改善箇所説明図

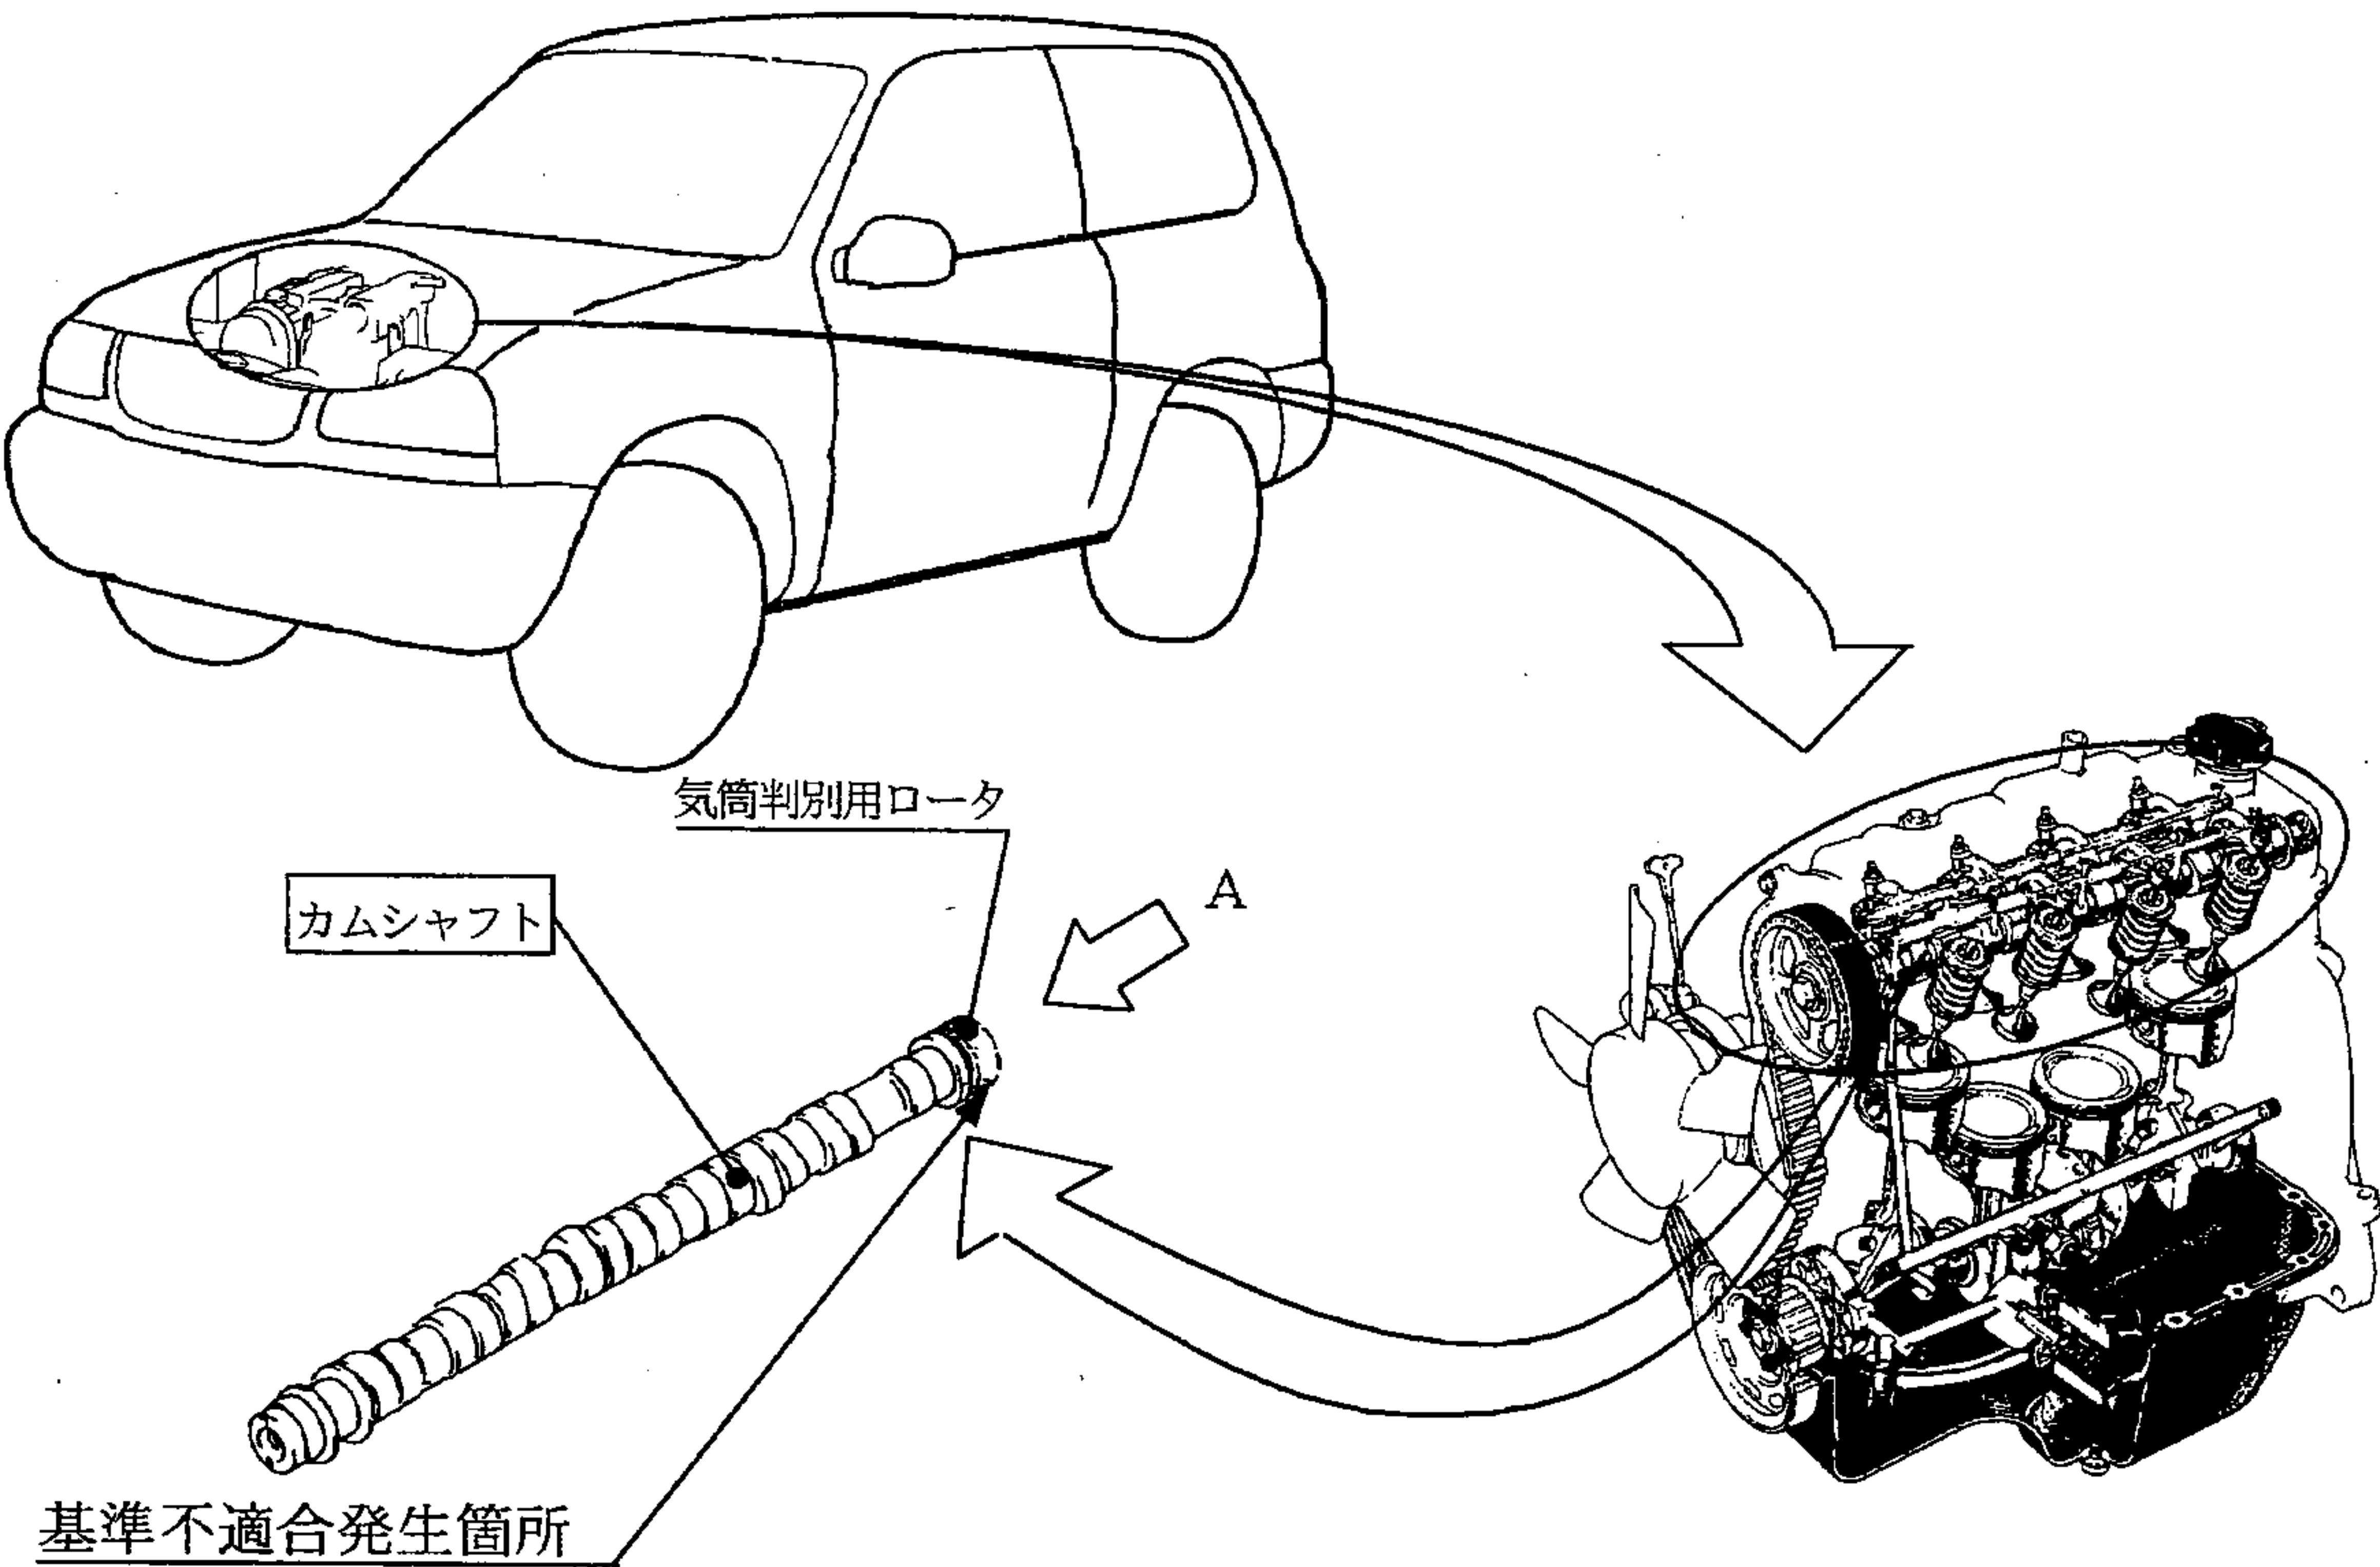
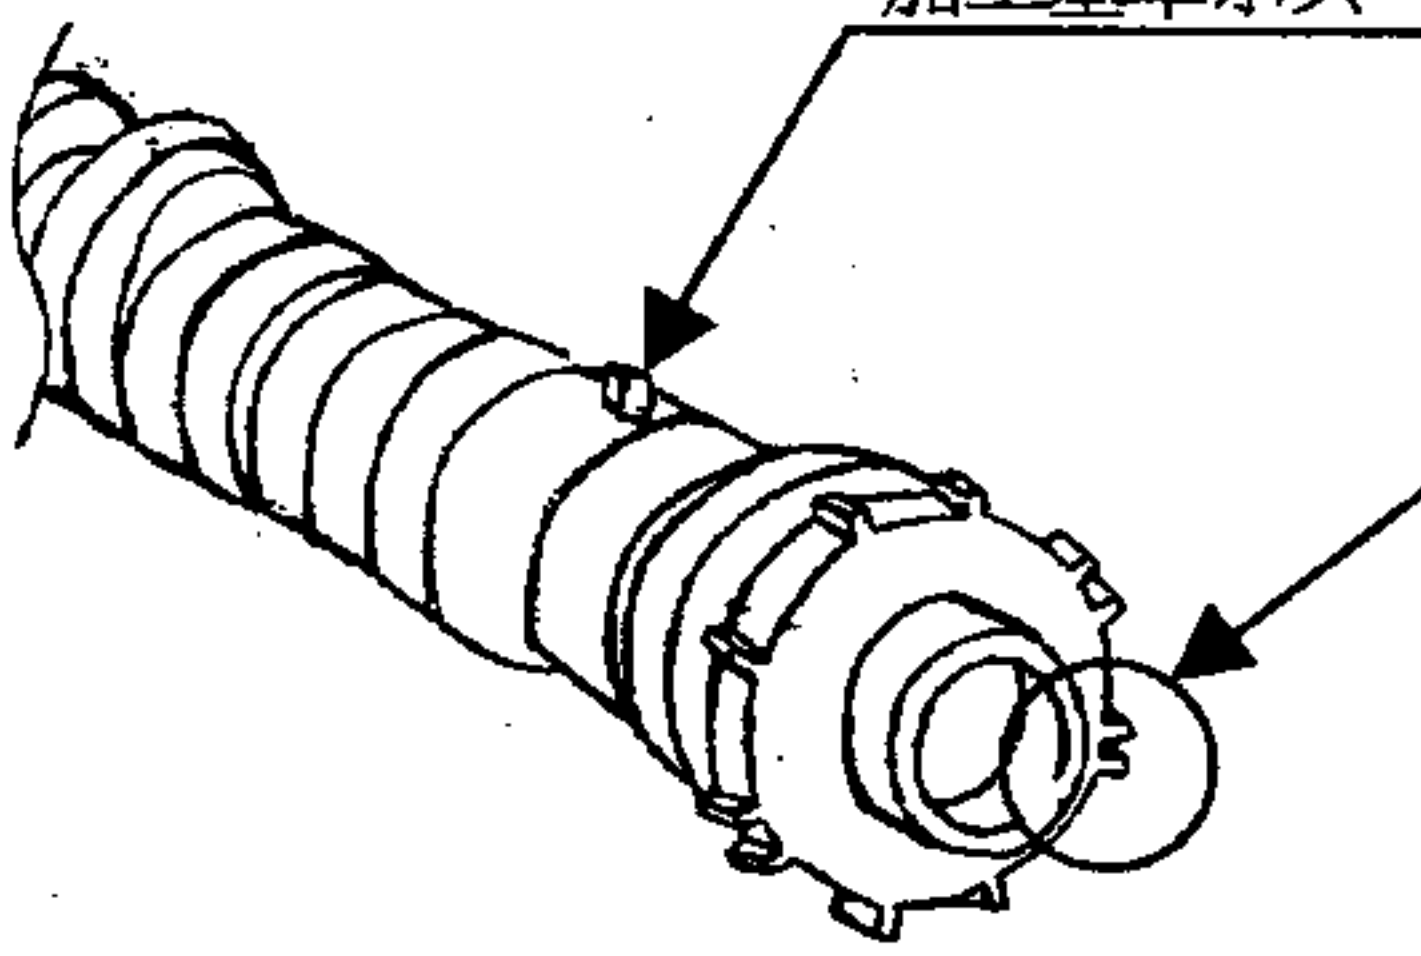
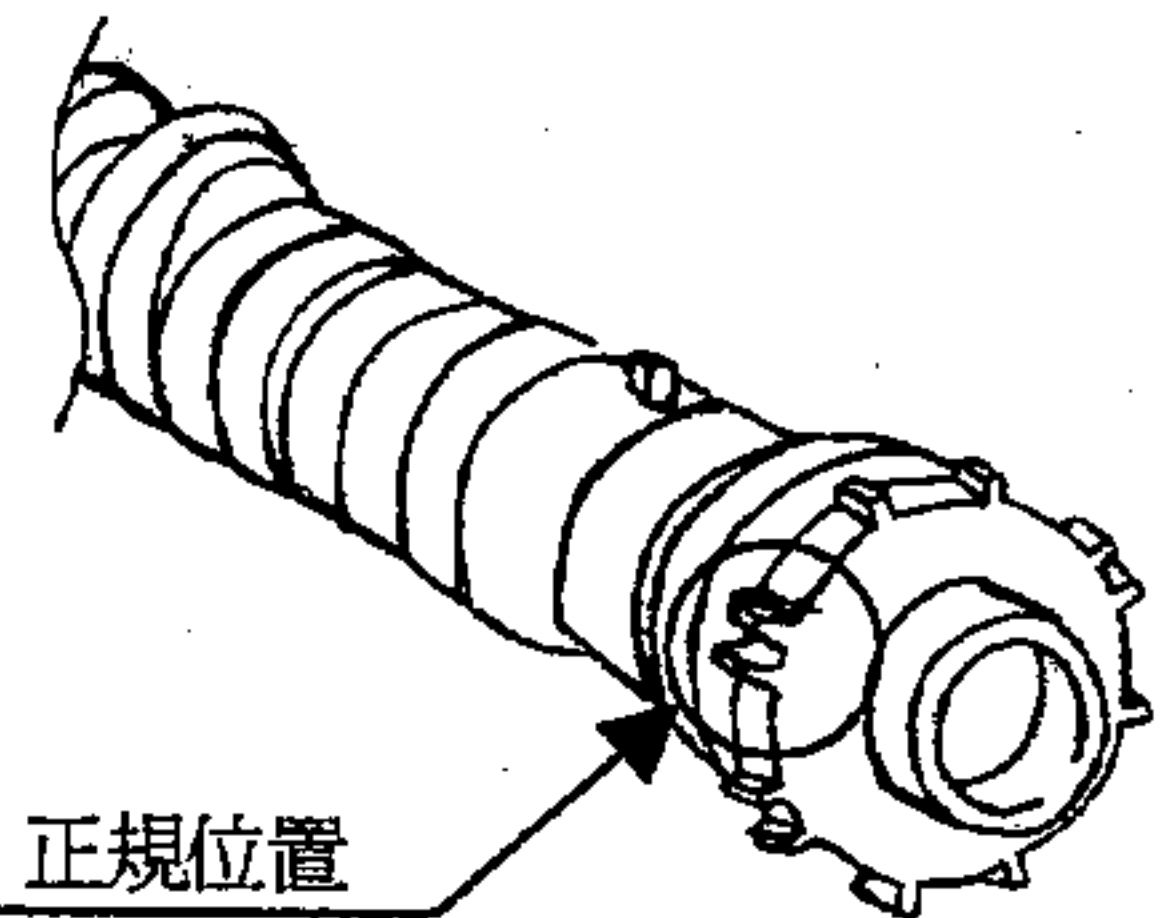
原動機において、カムシャフトに装着されている気筒判別用ロータの組み付け位置がズレたものがあるため、そのままの状態で使用を続けると、燃料供給タイミングに遅れが生じて失火し、円滑な原動機の回転が得られず、最悪の場合、触媒が損傷し、排出ガス値が基準を越えるおそれがある。

改善前	改善後
	 改善の内容 全車両、当該カムシャフトの気筒判別位置を点検し、不良品は良品のカムシャフトと交換する。
